DODATEK č. 1

k dílčí smlouvě uzavřené na základě Rámcové dohody na stavební a běžnou údržbu mostů č. 9/21/4056/027; akce: „Most, P585, RYŠAVÉHO, Ryšavého - Augustýnova, PRAHA 11 – stavební údržba objektu“

Most, P585, RYŠAVÉHO, Ryšavého - Augustýnova, Praha 11 - stavební údržba objektu**POPIS ZMĚN**

BETON OBRUBNÍKY ŠHER ROZTYLY

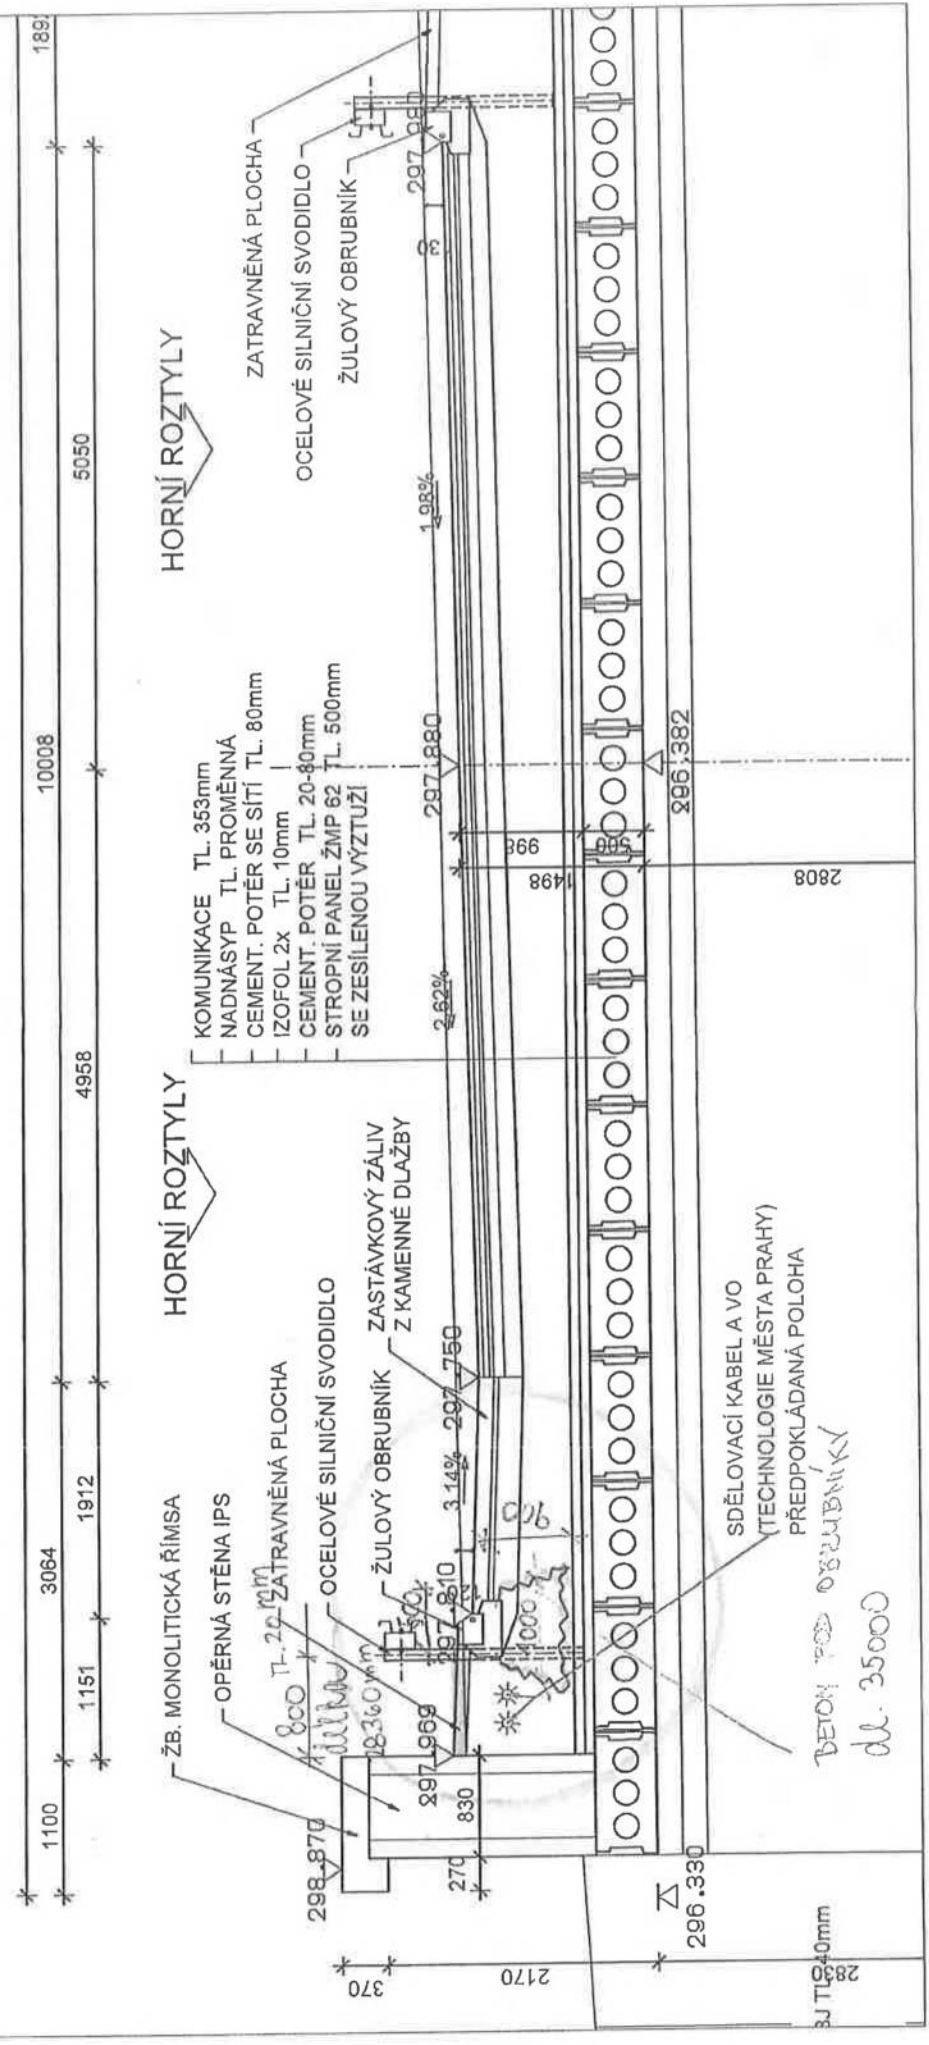
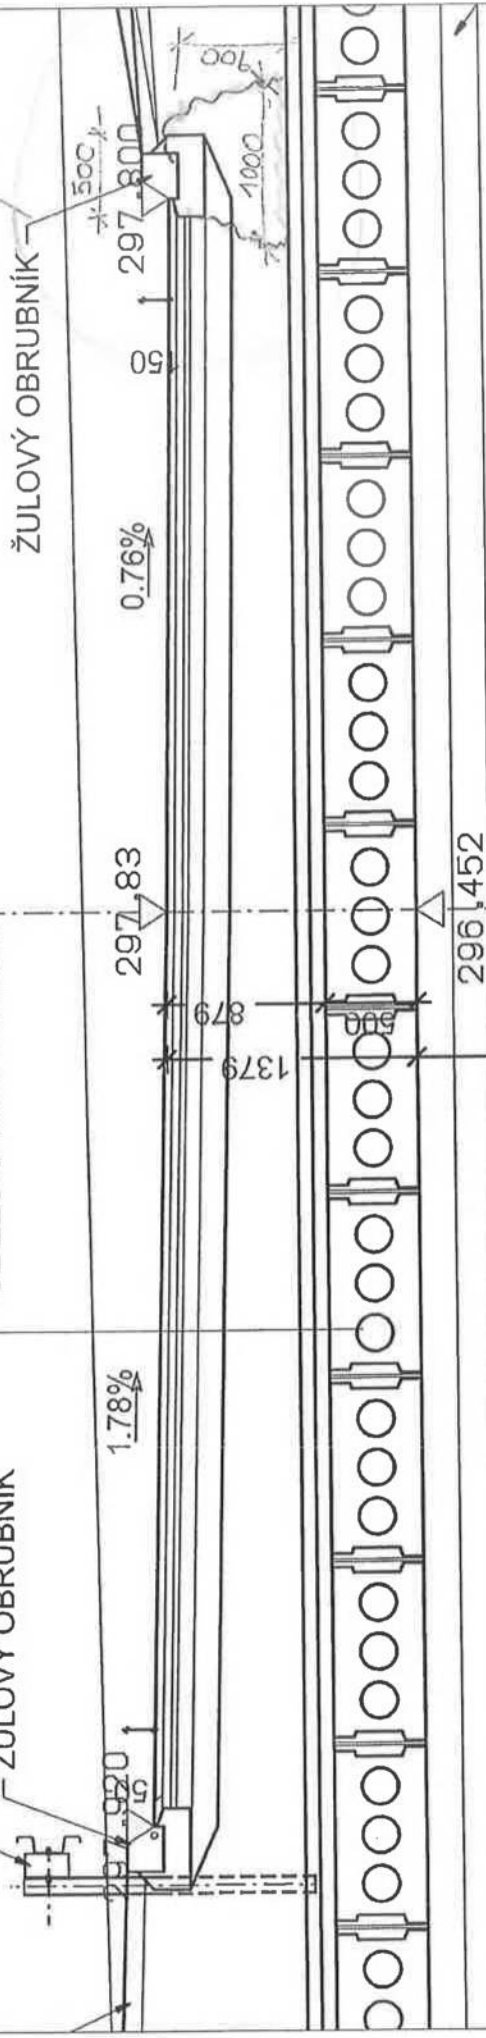
betany pod obrubníky směr Chodov+směr Roztův+u parkoviště:

$$27^{\circ}10.5+1/2^{\circ}0.9+35^{\circ}10.5+1/2^{\circ}0.9+0.2^{\circ}0.8^{\circ}28.36+10^{\circ}10.3+0.3/2^{\circ}0.3=47.288m3$$

Příloha č.: 1.a,b,c Betony pod obrubníky + železobetonové římsy
viz samostatná příloha

22. La

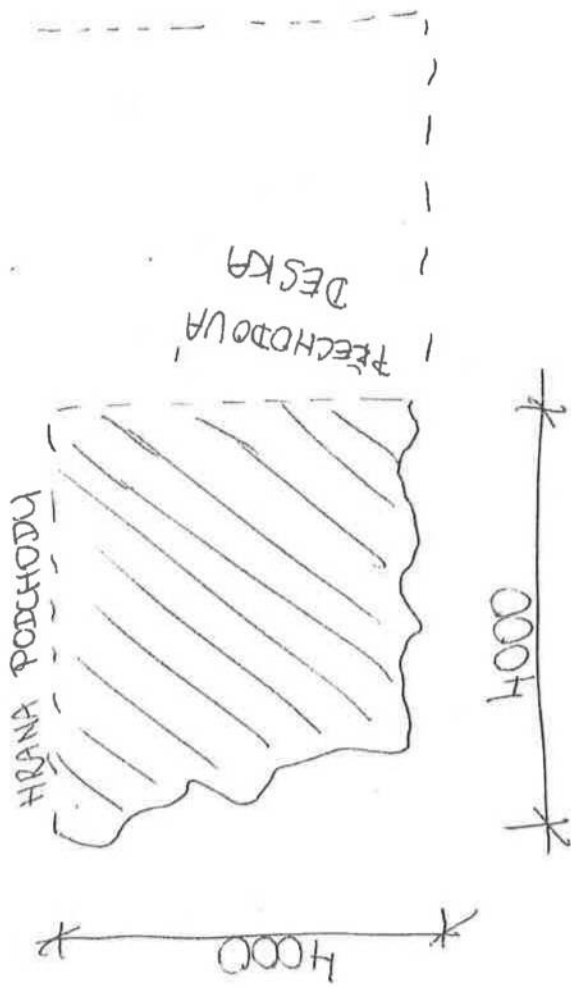
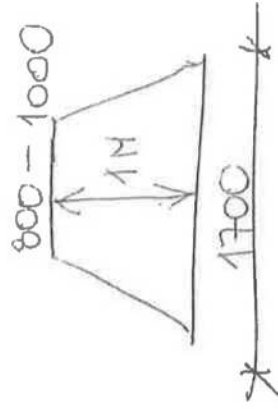
1 ROZLIHY BETON

$$(4 \times 4 \text{ M}) + (3 \times 3,5 \text{ M})$$

TL - PŘECHODOUĚ DESKY

= 50 CM

2 PATKY POD OBRUBNÍKY

NA DĚLKU 27 M
~ POD VŠEMI OBRUBNÍKY

PŘÍLOHA Č. 4a,b,c
BOURÁNÍ ŽB ŘÍMSY

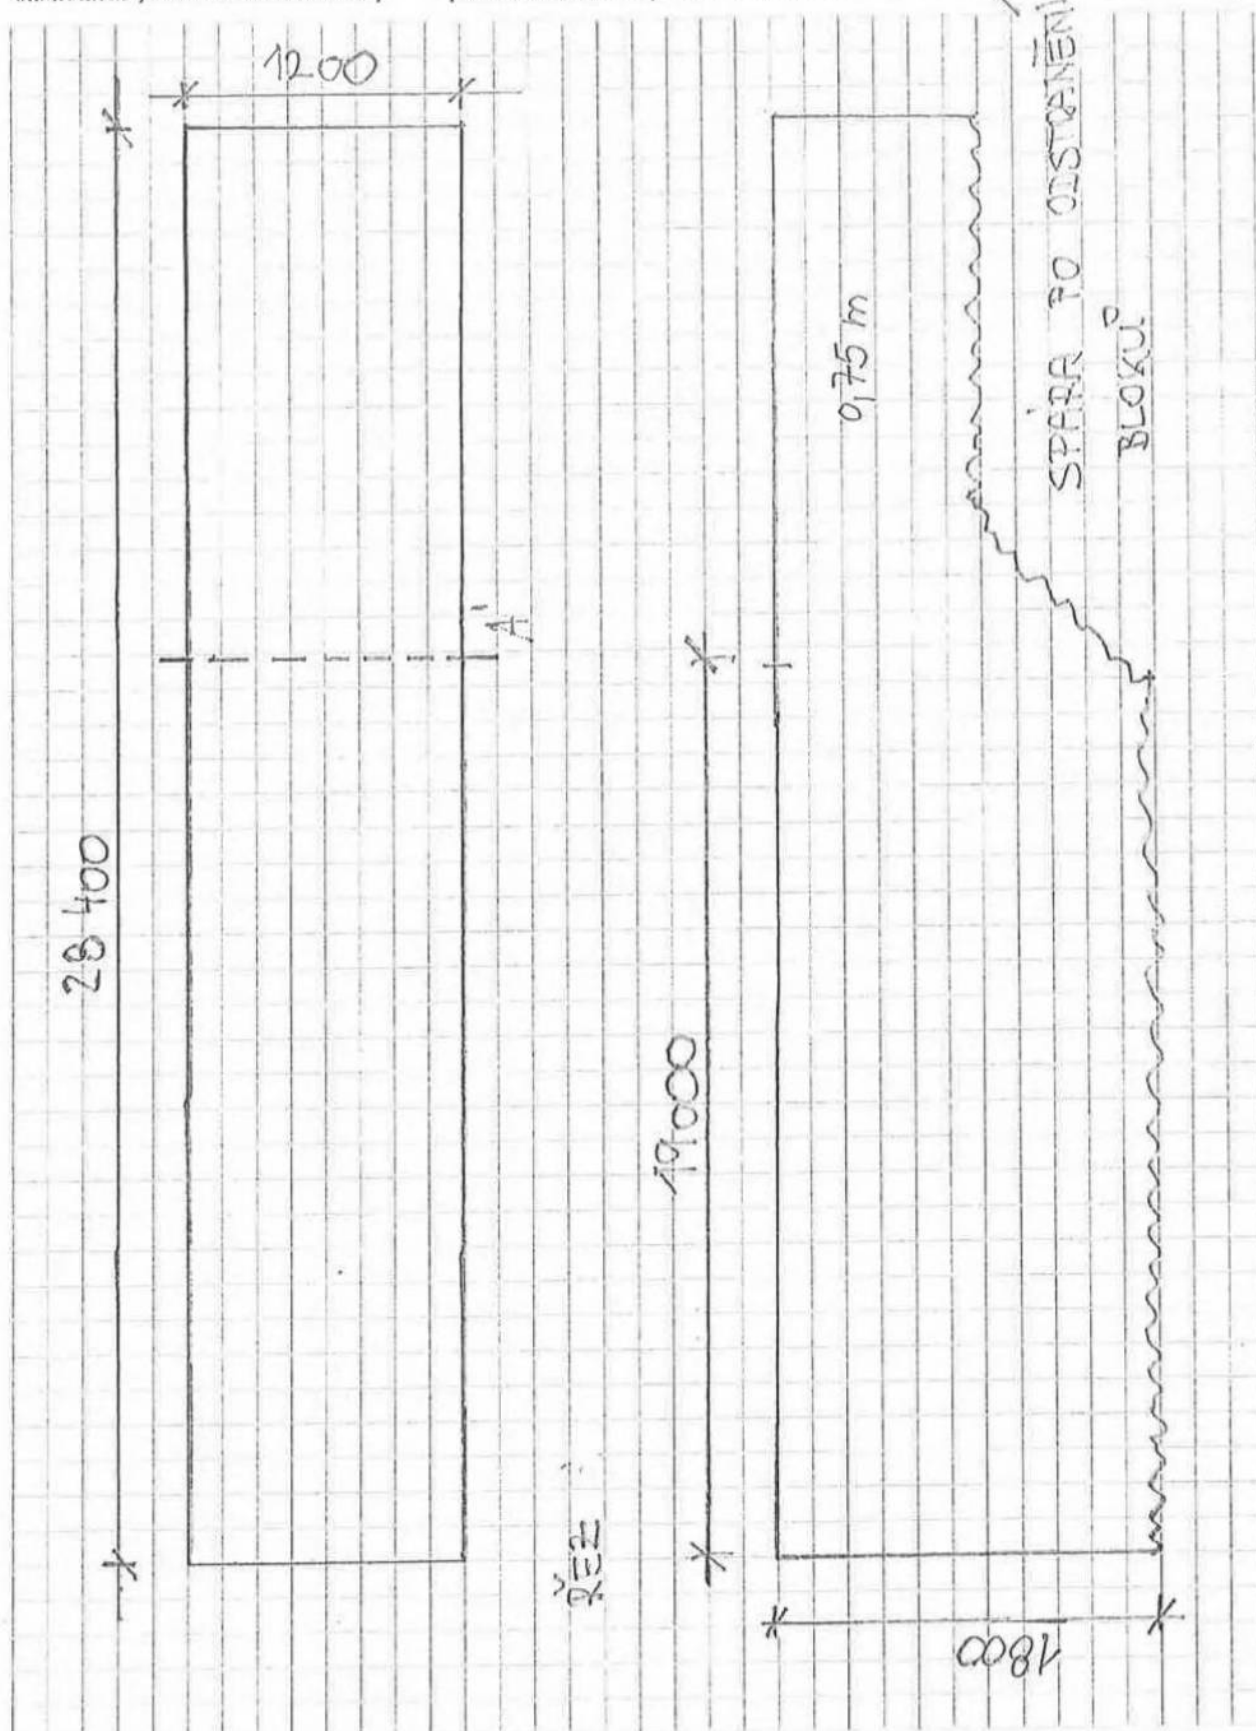
Z DŮVODŮ NESOUDRŽNOSTI BLOKŮ ZÍDKY POD ŘÍMSOU SE BLOKY (12M x 1M) MUSELI UBOURAT O 1M NÍŽ NEŽ PŘEDPOKládá PROJEKT A BUDE NUTNĚ JEJ DOBETONOVAT A PRODLOUŽIT KOTVENÍ TRNÝ O 77 CM x 19 KS.

DLE PD - BOURÁNÍ POUZE 0,8 M.

PRÍLOHA č. 5a

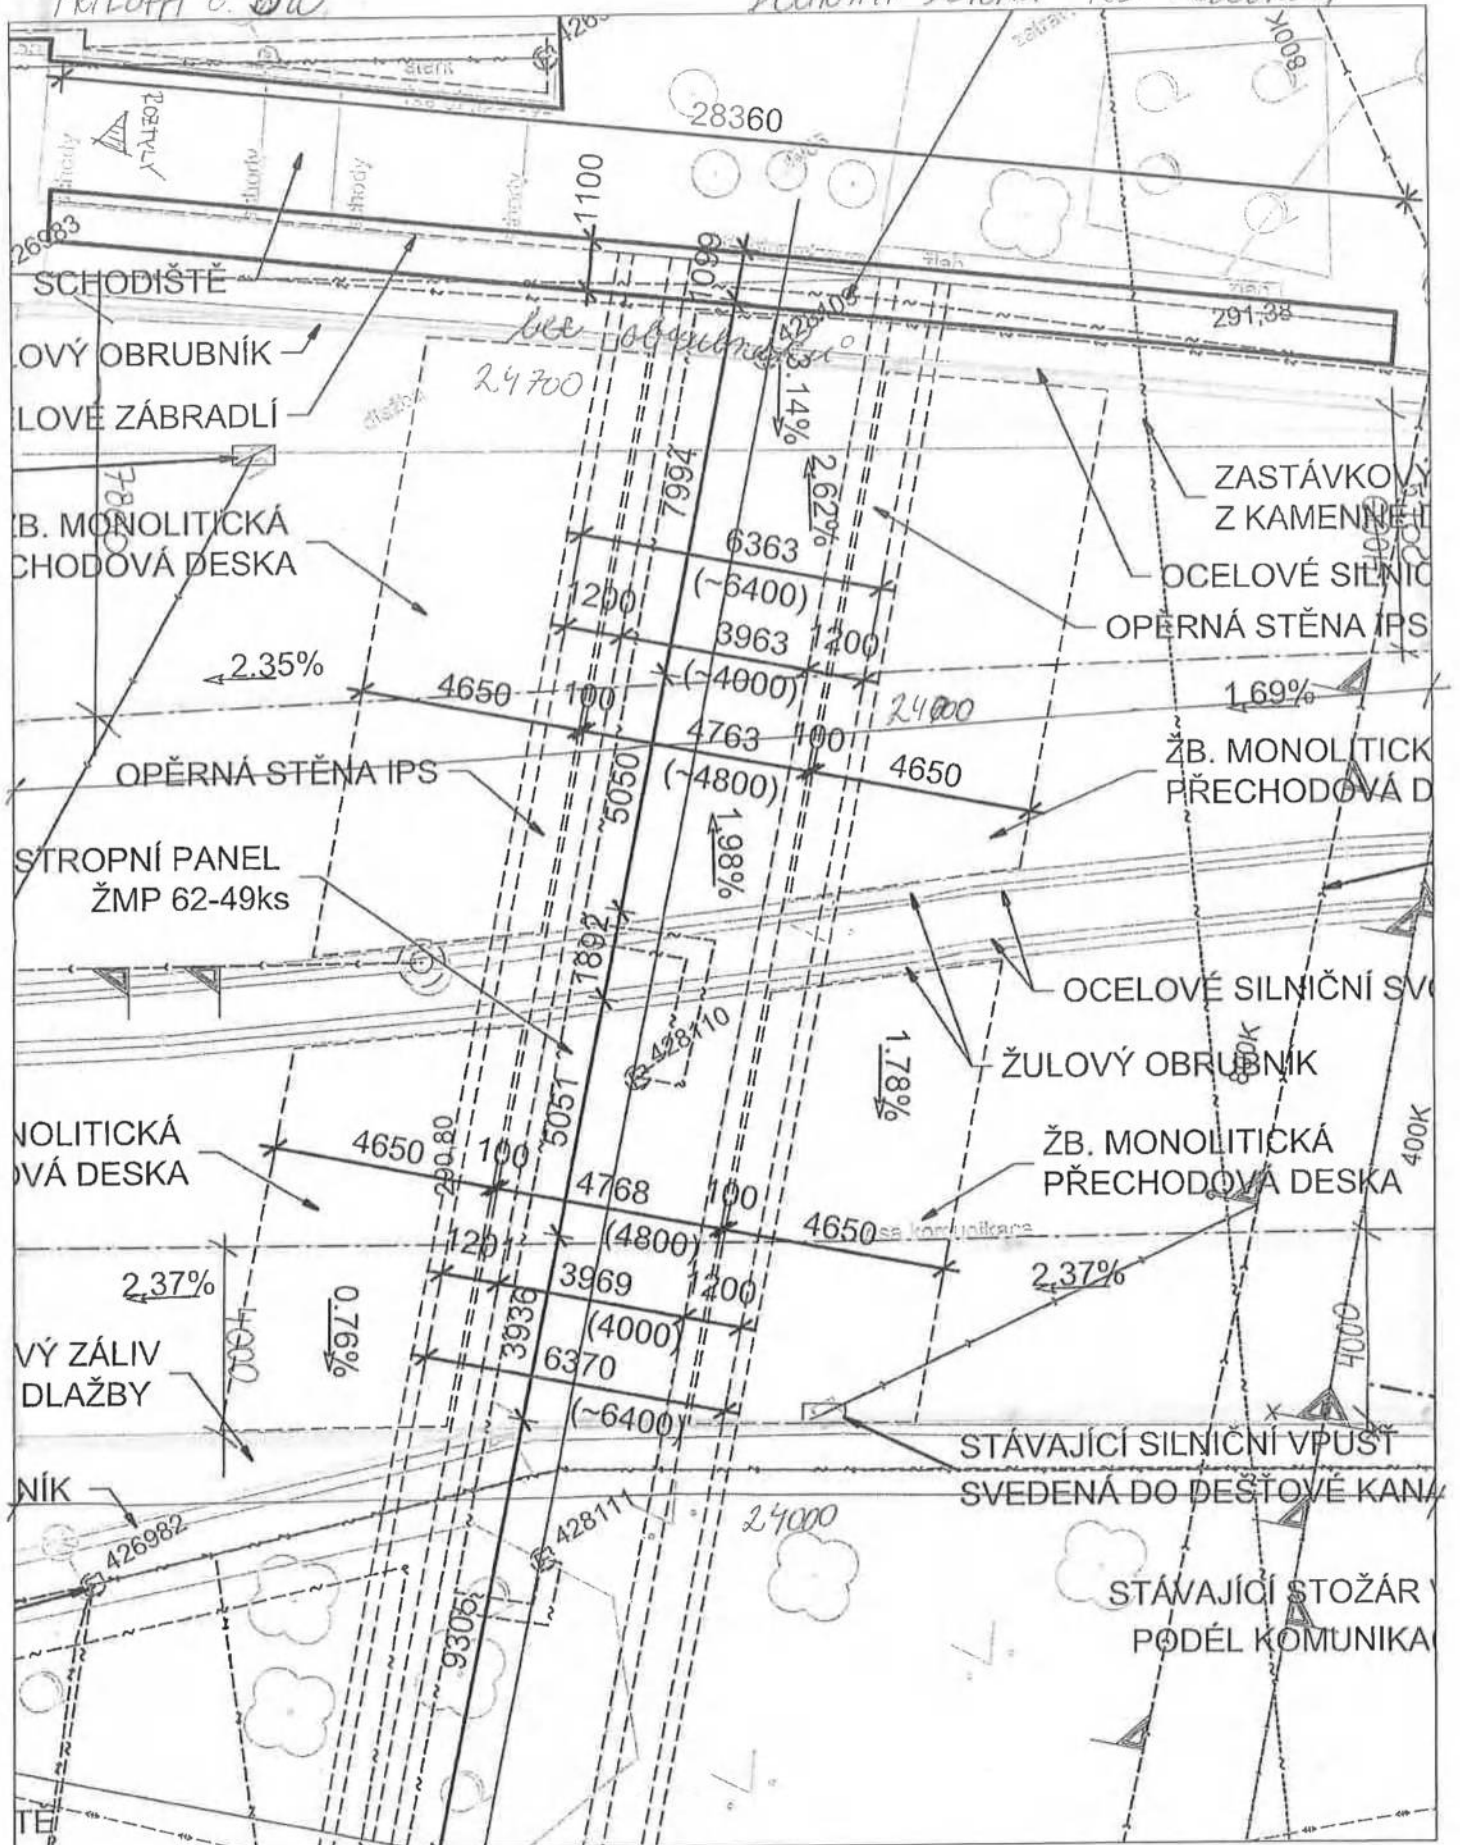
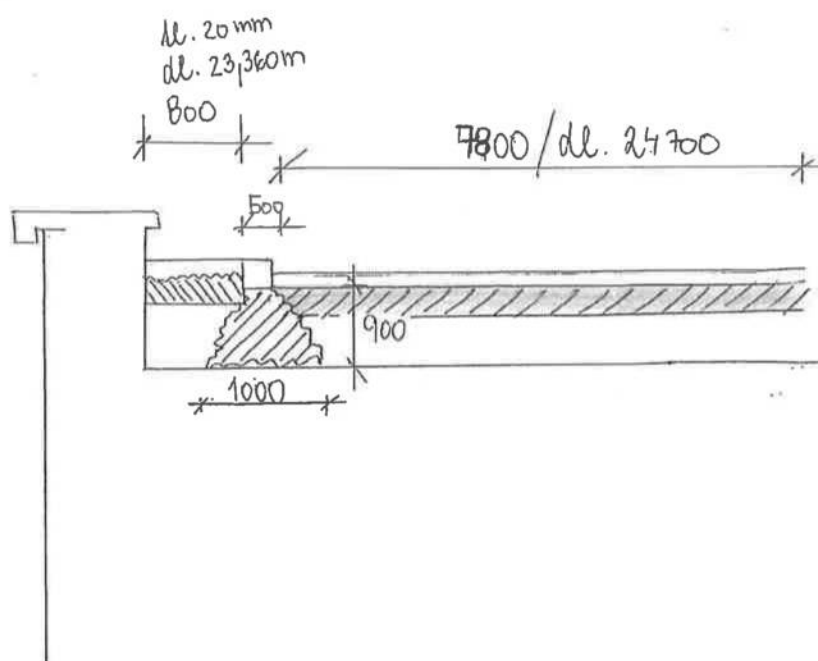
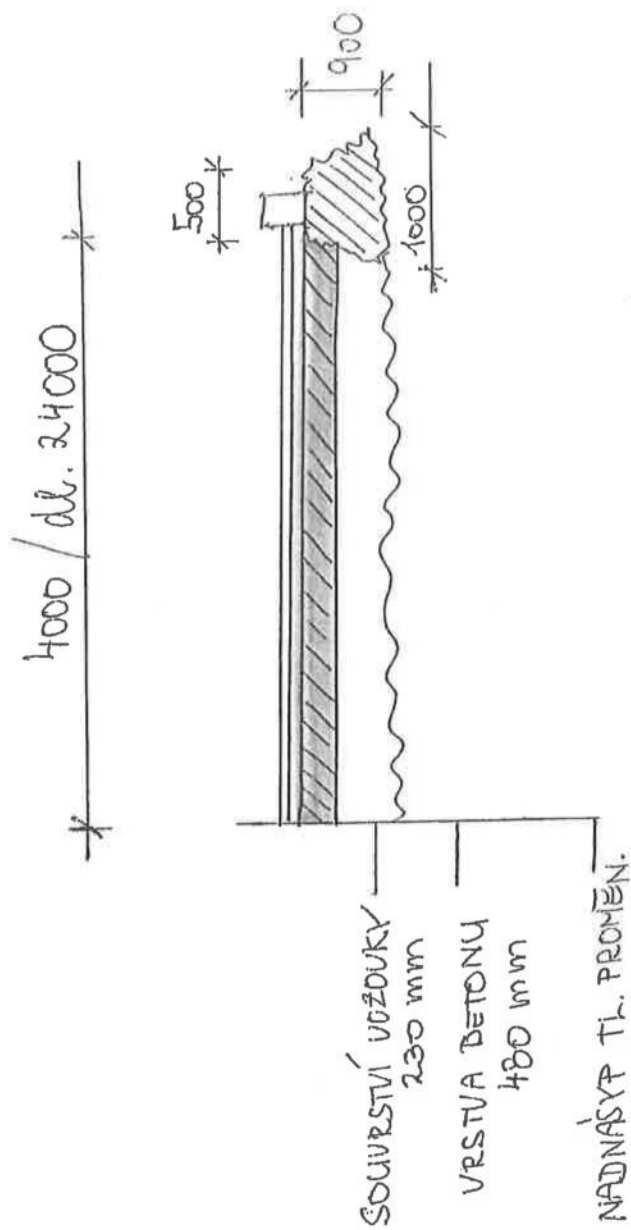
BOURANI BETONU⁰ TČD VOZOUKOU

230
SOULVRSTVÍ VOZOVKY
VRSTVA DETONU 480
NADNÁSTP TL. PŘEMĚ

PŘÍLOHA č. 6b

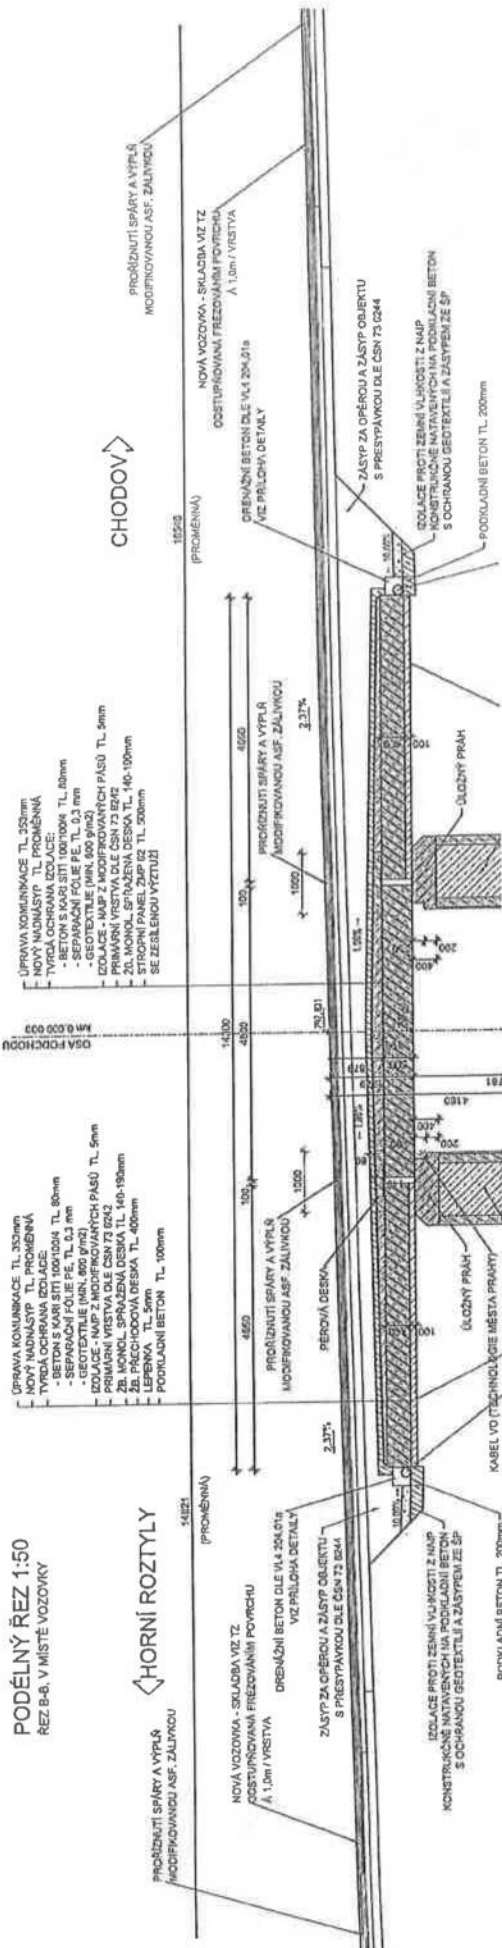
PODÉLNÝ ŘEZ 1:50
ŘEZ B-B, V MÍSTĚ VOZOVKY

TL. ASFALT - 23 CM

TL. DETONÚ - 48 CM
